2025 年上海市海洋生态保护修复工程项目
工程变更海域使用论证补充报告

(公 示 稿)

自然资源部东海海域海岛中心

二〇二六年三月

图 2.4-4 崇明南沿 6#护滩生物礁平面位置变化示意图（一）

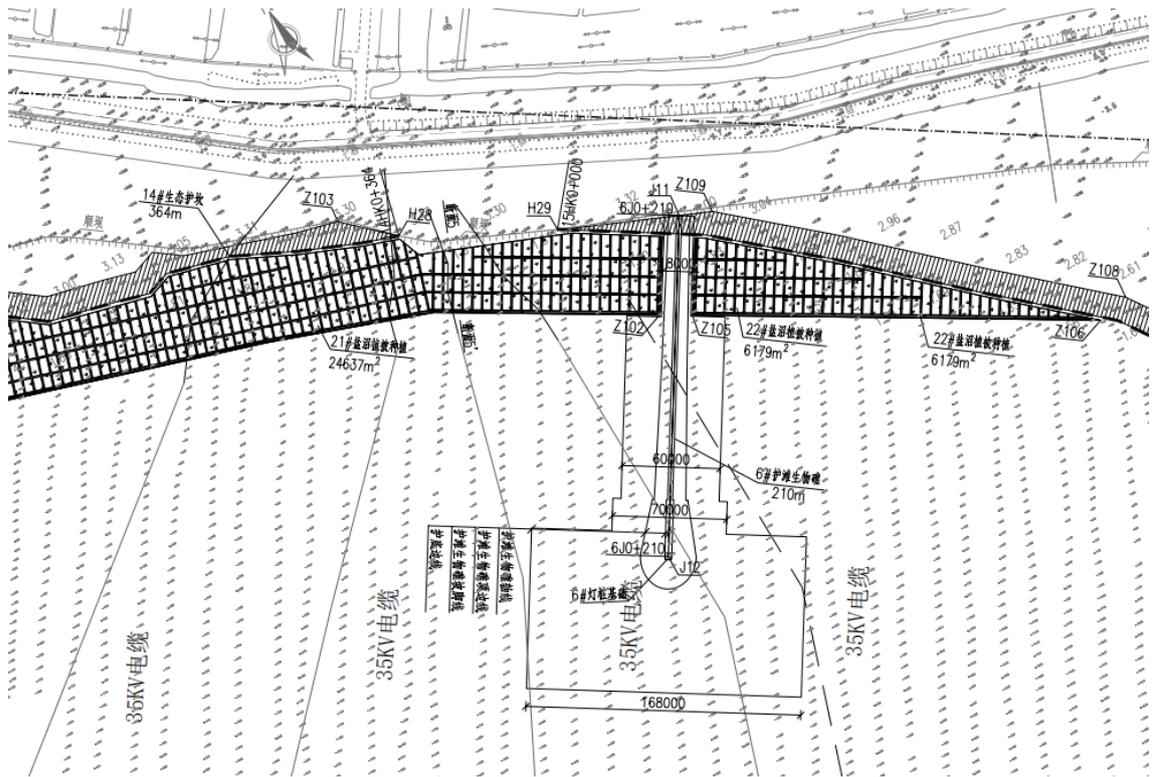
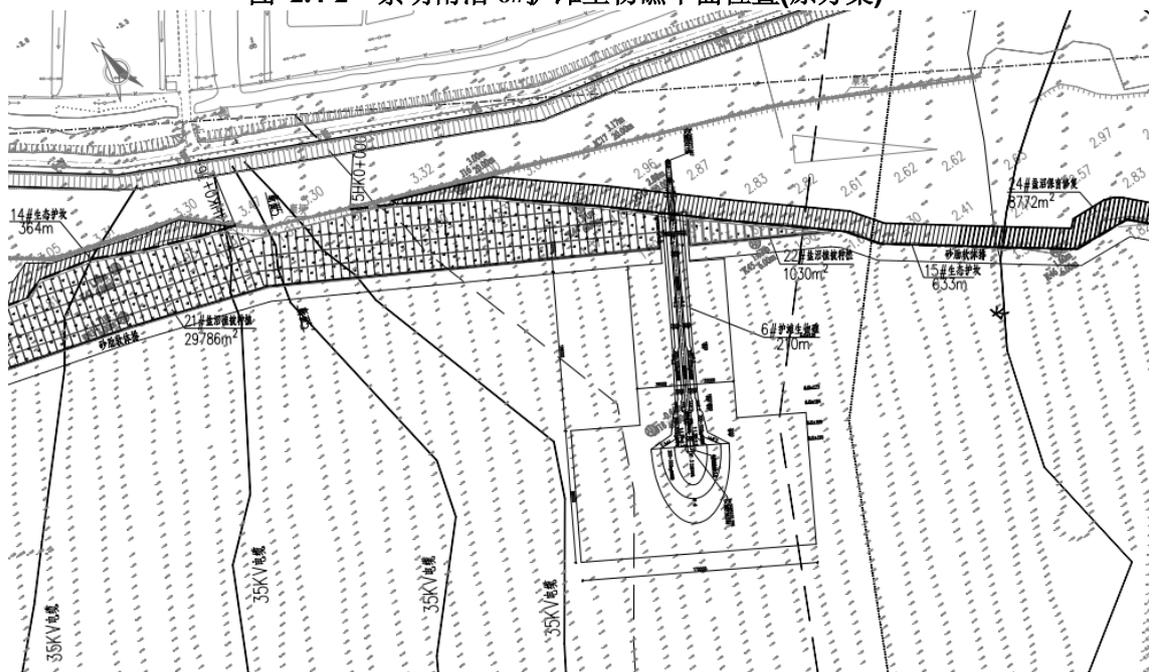
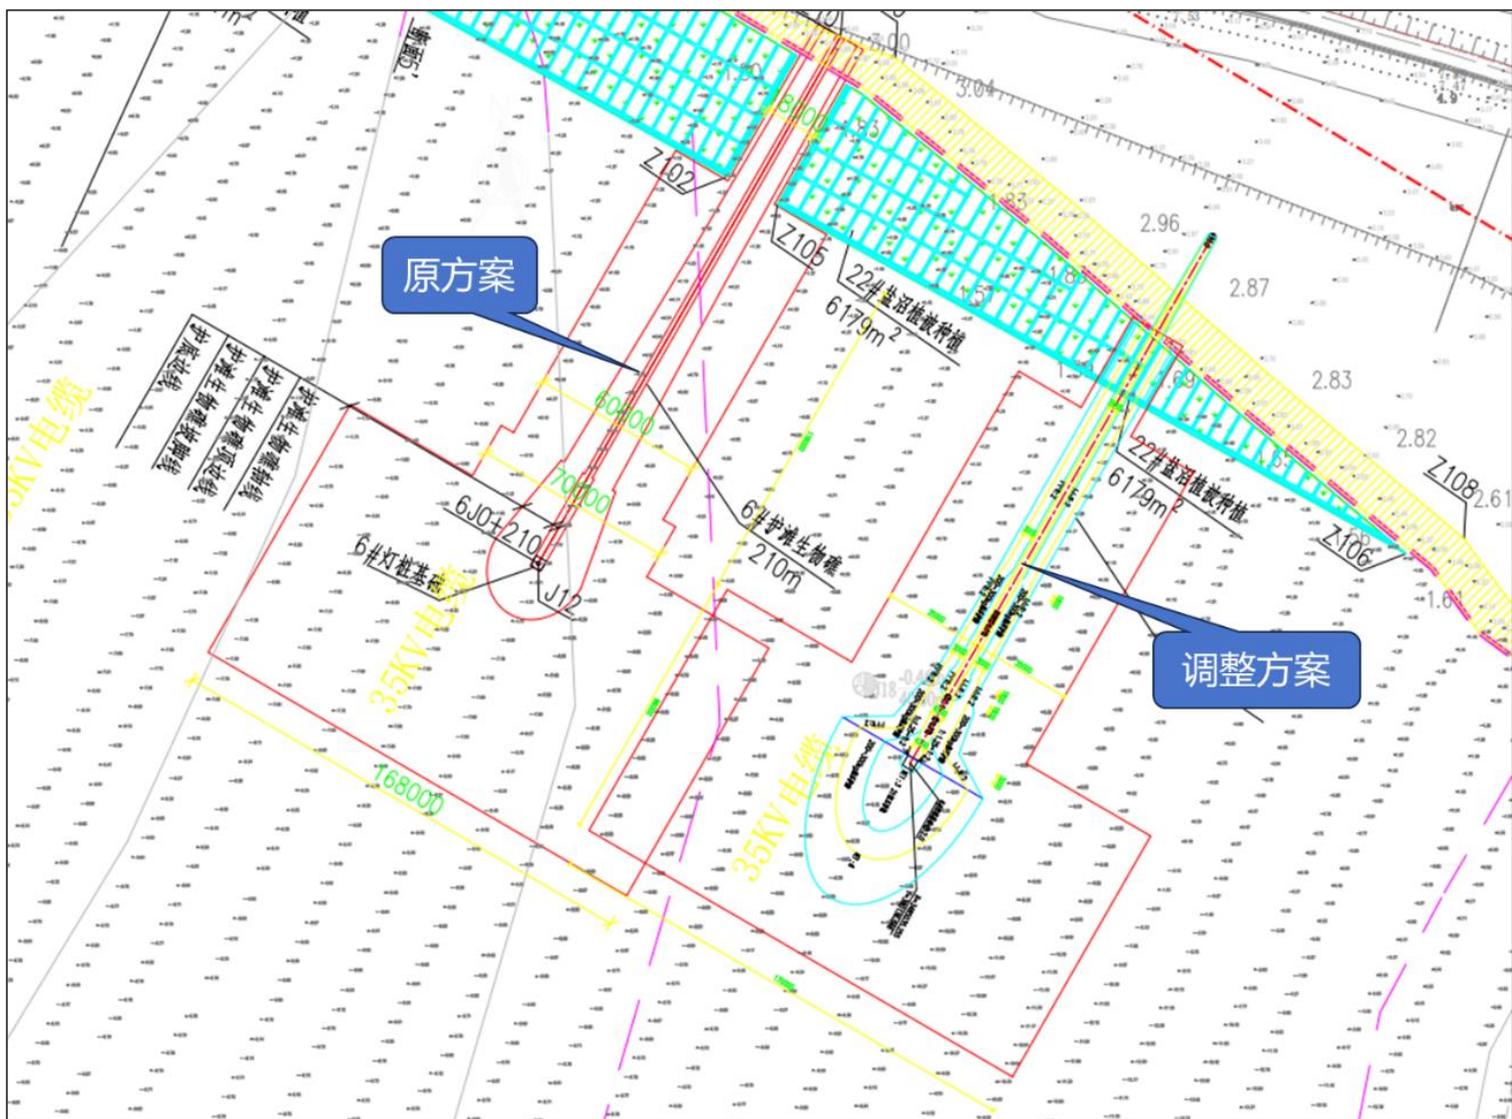
长江口修复区域的 6#生物礁位于长江口 4#禁锚区范围内，区域内存在较多管线及过江光缆，为保证工程实施过程中避免对管线造成不利影响，避免礁体施工直接作用于电缆区域，最大限度减少机械碰撞、水流冲刷加剧等风险，生物礁平面选址尽可能避让管线。另有一处盐沼植被种植位于 110KV 电缆上方，根据利益相关方意见，为避免石笼框格施工对管线造成扰动，该处盐沼植被种植取消。工程调整后与周边管线用海活动相协调。

本项目原计划实施生物礁 5 座，根据前期测量和物探资料，在 4#生物礁和 5#生物礁之间存在不明线缆 4 根。由于施工抛锚工艺要求，需对 5#生物礁平面位置进行移动，保持生物礁轴线离海岸线距离固定不变，将 5#生物礁整体向东移动 400m，可规避走锚对不明光缆影响，且工程量不发生改变。

图 2.4-11 生态护坎平面布置变化前后对比图（三）

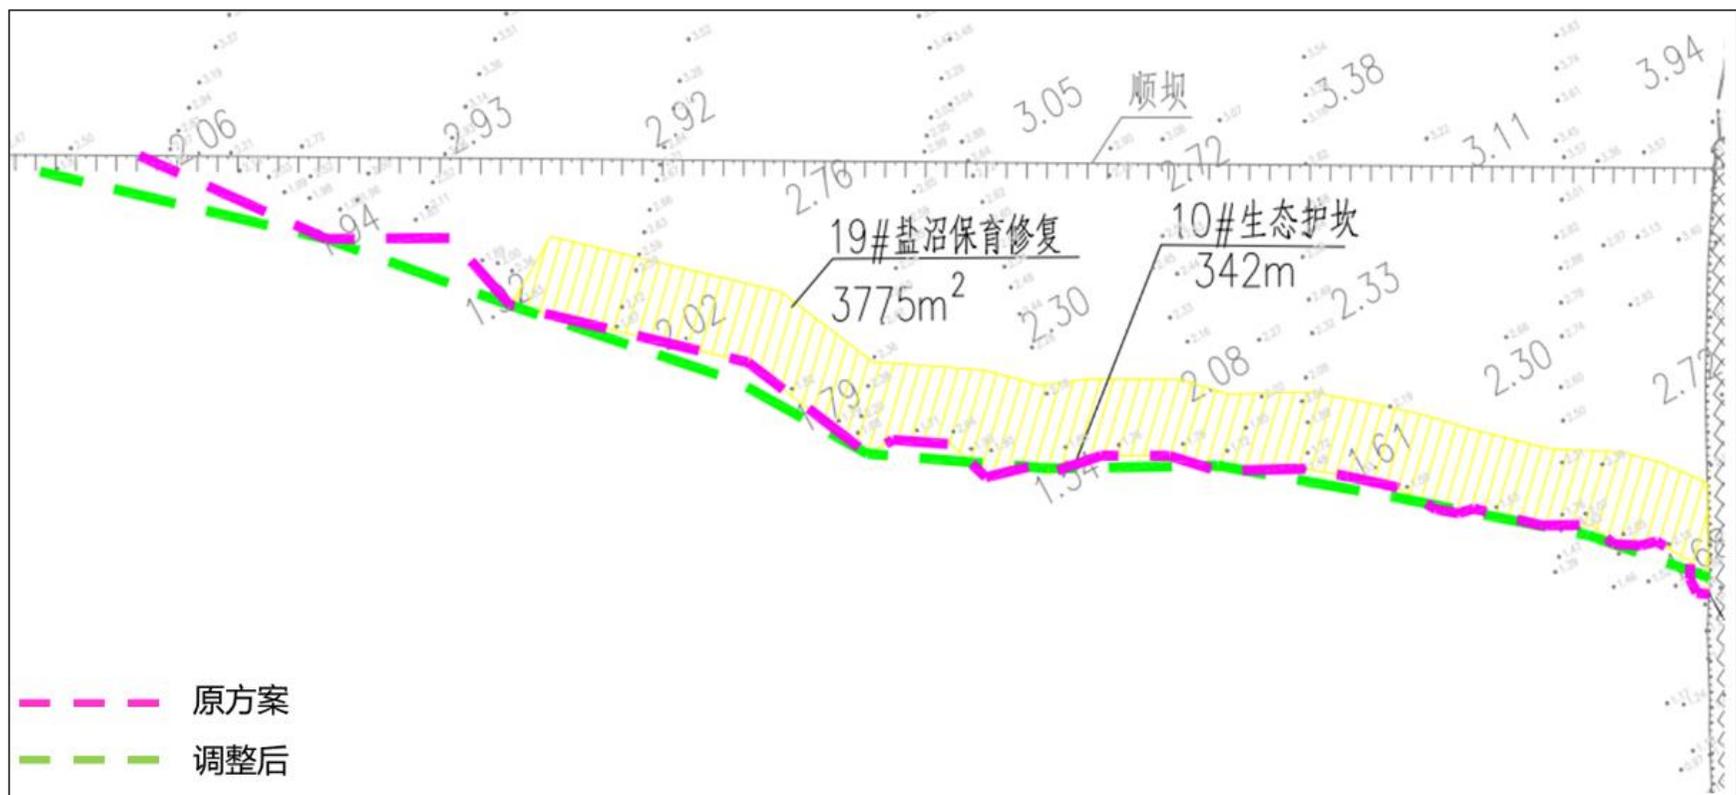
根据施工实际建设情况, 实际施工范围超出用海范围, 基于施工实测情况局部微调生态护坎平面布置。

图 2.4-12 盐沼植被种植避让管线平面布置变化示意图（四）

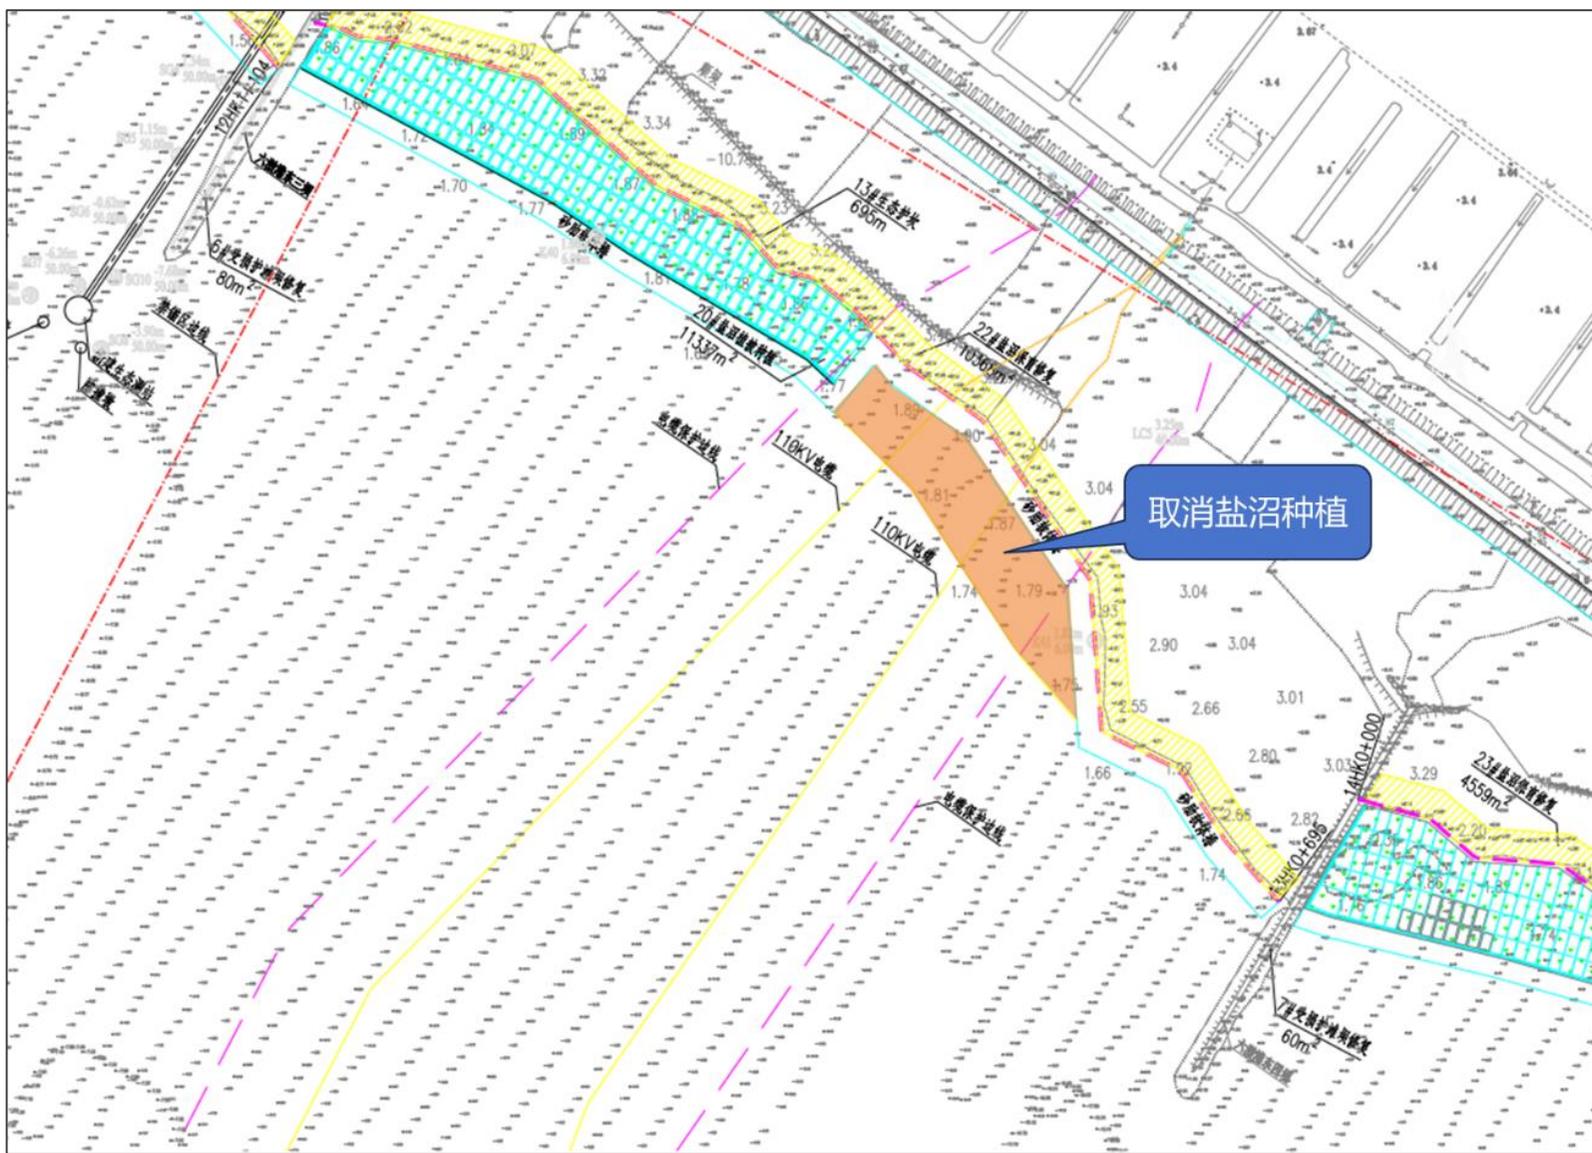
根据利益相关者意见，为避免石笼框格施工对管线造成扰动，110KV 电缆上方盐沼植被种植取消。另根据施工实测情况局部微调盐沼植被种植位置。

图 2.4-19 大陆岸线光滩保护与功能提升范围内米字礁布置变化比对图

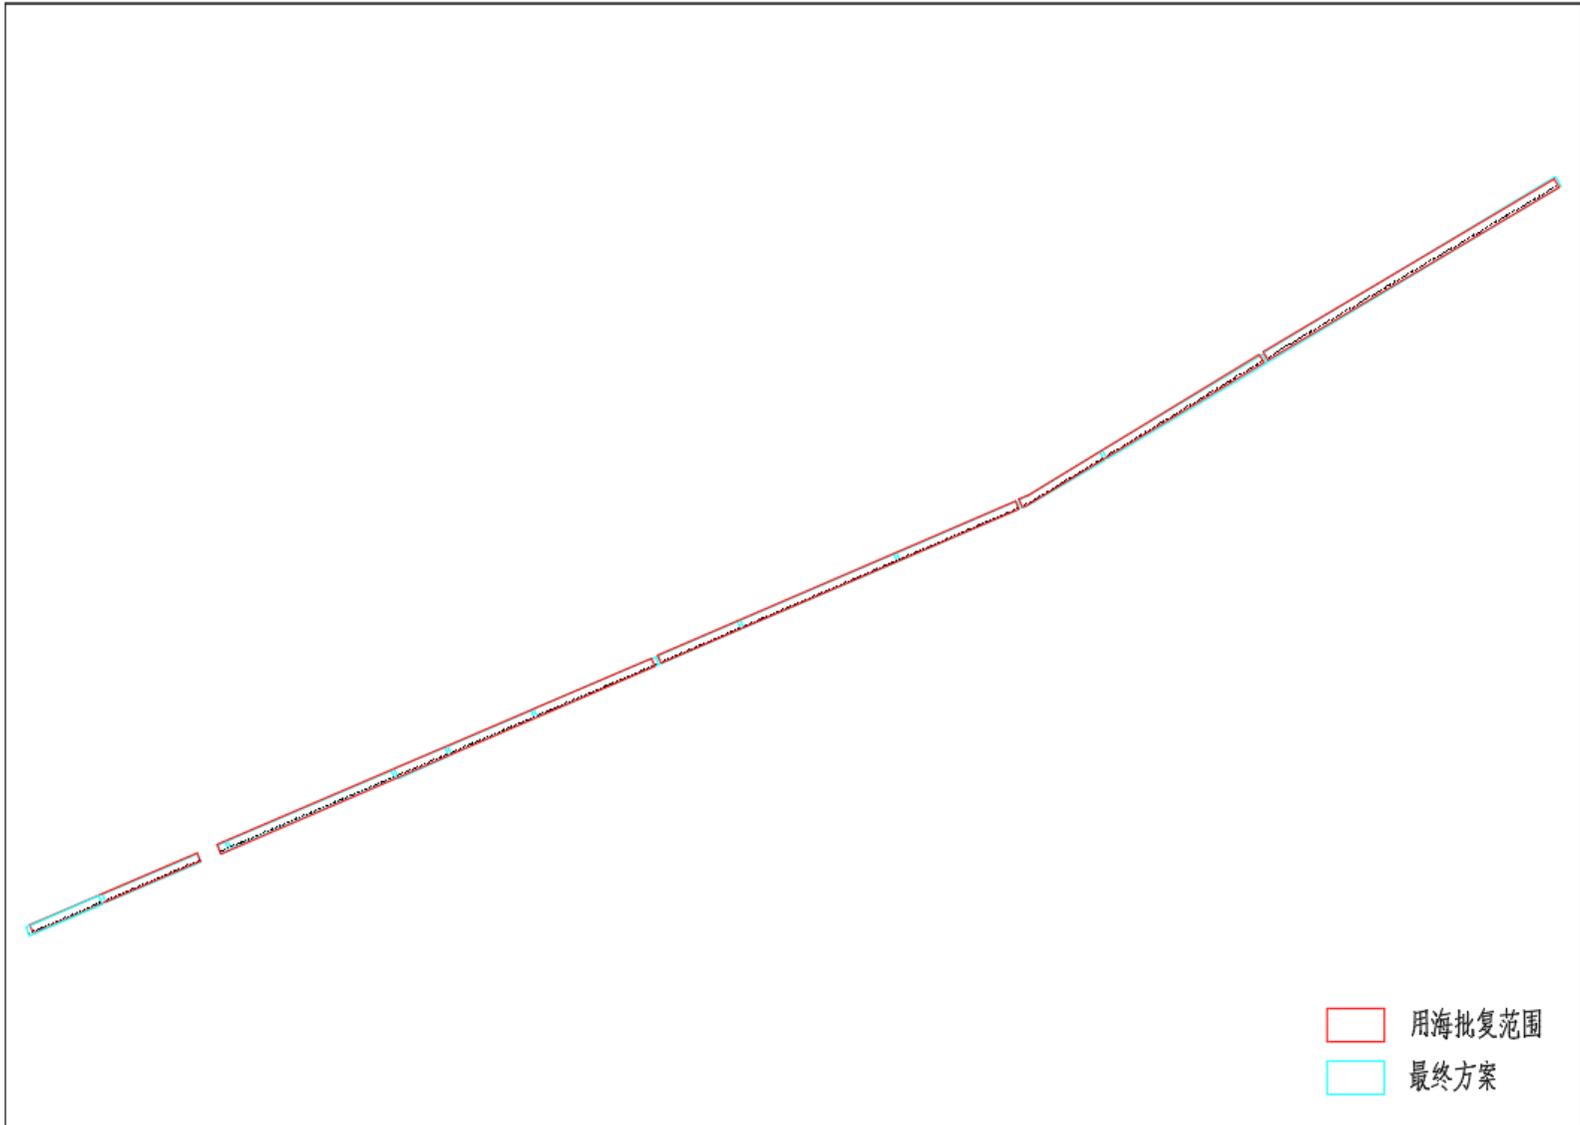
(2) 大陆岸线光滩保护与功能提升范围内米字礁布置在保滩坝坝田中,靠近保滩坝一侧。施工图阶段根据最新测量地形资料,同时结合绩效考核指标要求,对米字礁布置进行了优化调整,调整后存在米字礁位置与原用海批复不一致的情况,具体如图 2.4-19 所示。
